| OPPDRAAG       | <b>Detaljregulering med KU, nytt sykehus Drammen - med Drammen helsepark</b> | DOKUMENTKODE    | 131078-01-PLAN-NOT-002              |
| EMNE           | Innsigelser til planen - støy og trafikk                                     | TILGJENGELIGHET | Begrenset                           |

## Faglig gjennomgang av innsigelser vedrørende støy og trafikk

Figur 3-10: Beregnet veitrafikkstøy med skissert bebyggelse i byggetrinn 1 for Drammen helsepark

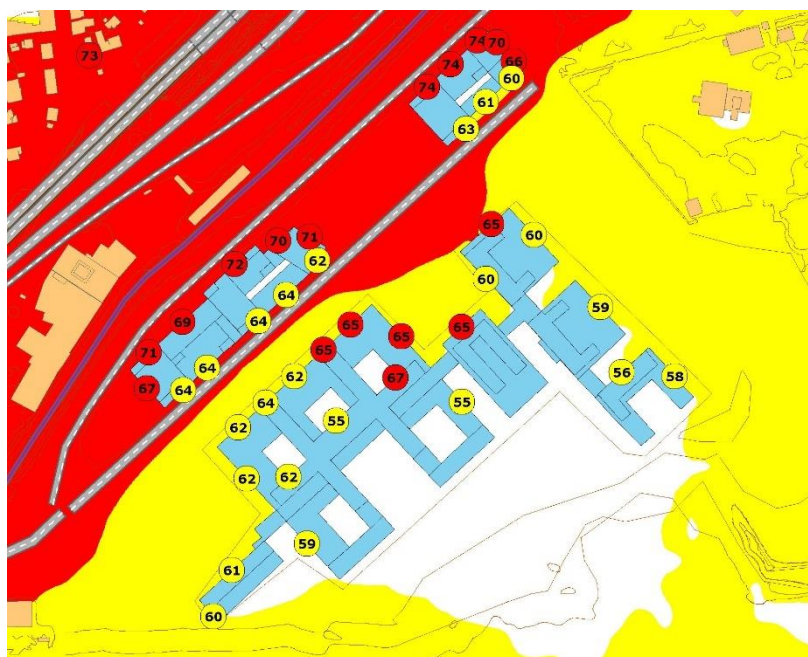
Sengefløyen på sykehuset mot Helsegata vil uten helseparkbebyggelsen få støynivåer i nedre del av rød sone, fra 65 til 69 dB. Økningen er på  $L_{den}$  4-7 dB sammenlignet med situasjonen der bebyggelsen i Drammen helsepark oppføres i tråd med planforslaget (se figur 3-2). De mest utsatte deler av fasaden som påvirkes er de to trappehusene mot Helsegata, der det ikke er støyfølsomme rom. Støynivået på sjøsiden av bygget påvirkes ikke.

Konsekvensen for sykehusbyggets del, er at det må benyttes vinduer med bedre lydisolasjon i fasaden mot Helsegata, men støynivået innendørs i pasientrom vil fortsatt være under grenseverdiene som gjelder

Figur 5-2: Mulig lokalisering av bilparkeringsplasser. Summen av antall plasser her er større enn maksimalt tillatt antall, for å sikre en viss fleksibilitet i utbyggingen.

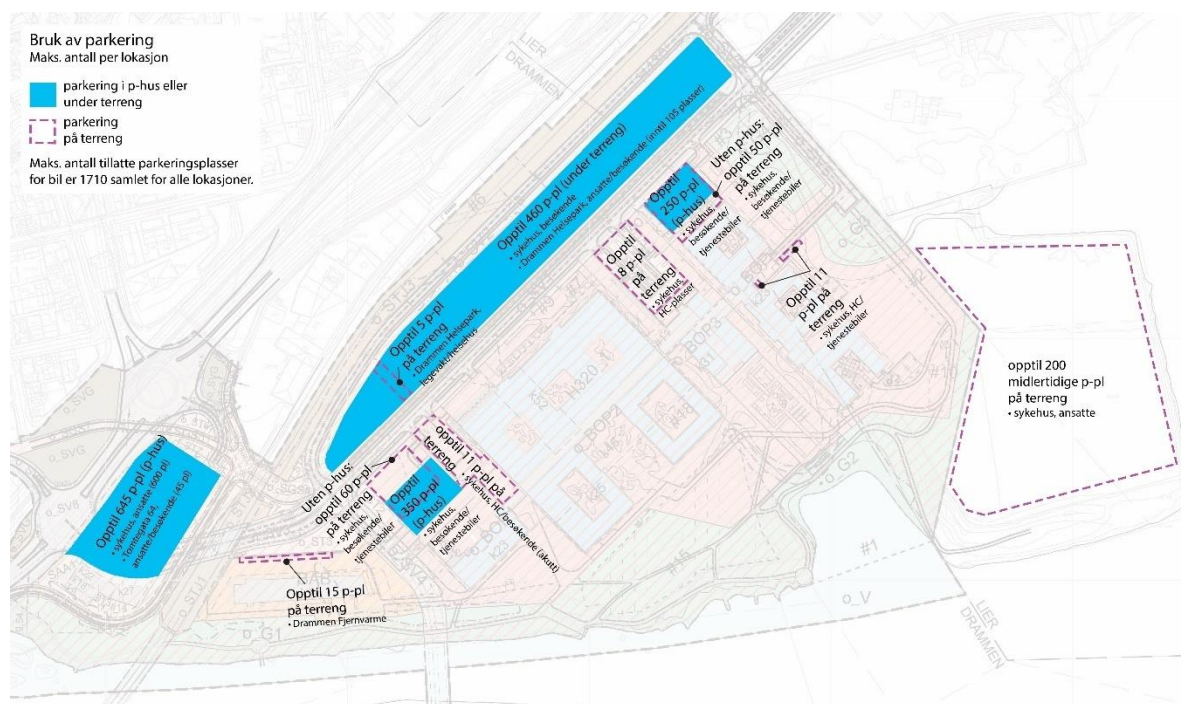
Figur 5-2 viser maksimalt tillatt antall på ulike lokaliseringer i planområdet. Summen av antall plasser her er større enn maksimalt tillatt antall, for å sikre en viss fleksibilitet i utbyggingen. Det er f.eks. knyttet usikkerhet til hvor mange plasser som kan innpasses i kjeller i Drammen Helsepark, og p-husene på sykehusområdet, da disse ikke er detaljert planlagt. I tillegg er det mulig å ha overflateparkering på de to arealene som er avsatt til mulige p-hus på sykehusområdet (del av BOP1 og BOP5) dersom et av disse p-husene ikke realiseres. Bestemmelsene til planen sikrer at det samlede antallet på alle lokaliseringer i planområdet uansett ikke kan overstige 1 710 plasser.

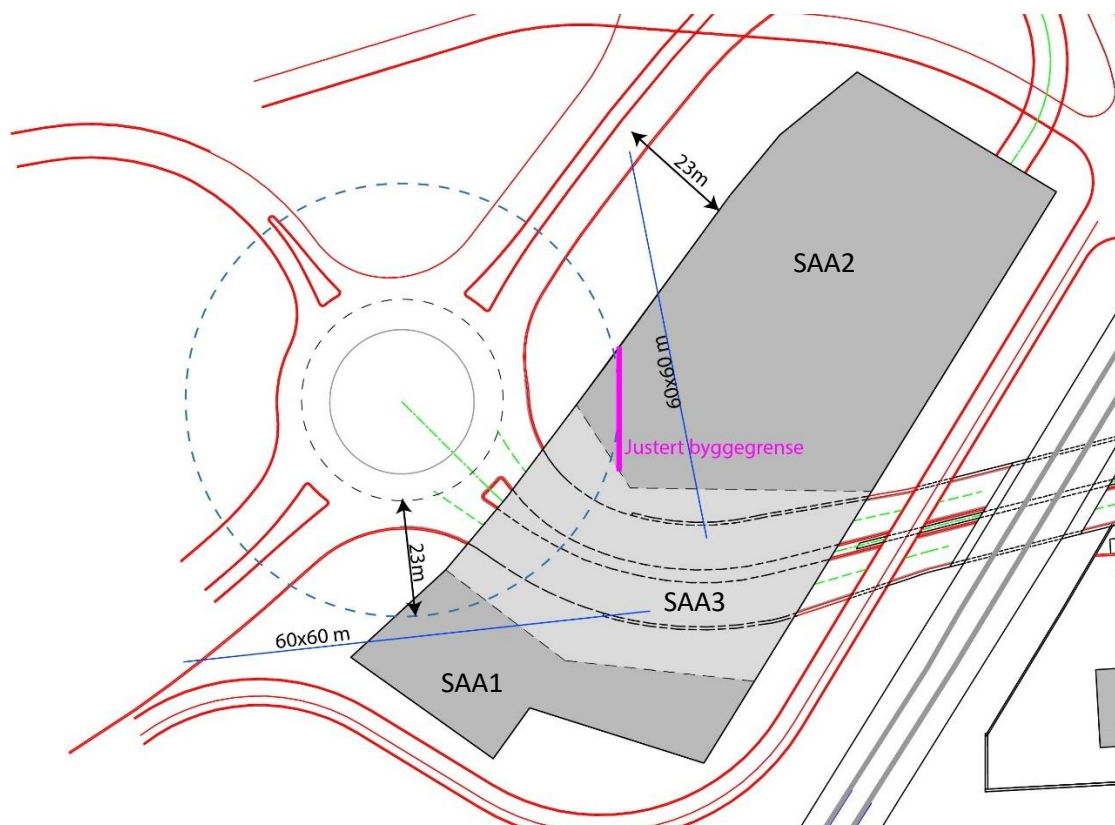
Statens vegvesen krever at byggegrense knekkes i krysset Strandveien-Sykehusveien.

Ut fra vurderingene i pkt. 6 vil bebyggelse over Sykehusveien (felt SAA3) og på sørvestsiden av Sykehusveien (SAA1) utgå. Arealet i felt SAA1 mellom gang- og sykkelvei, Strandveien og Sykehusveien vil bli regulert til grønnstruktur. Revidert byggegrense vil derfor kun være aktuelt på feltet som nå er betegnet SAA2 Dette innarbeides på plankart.
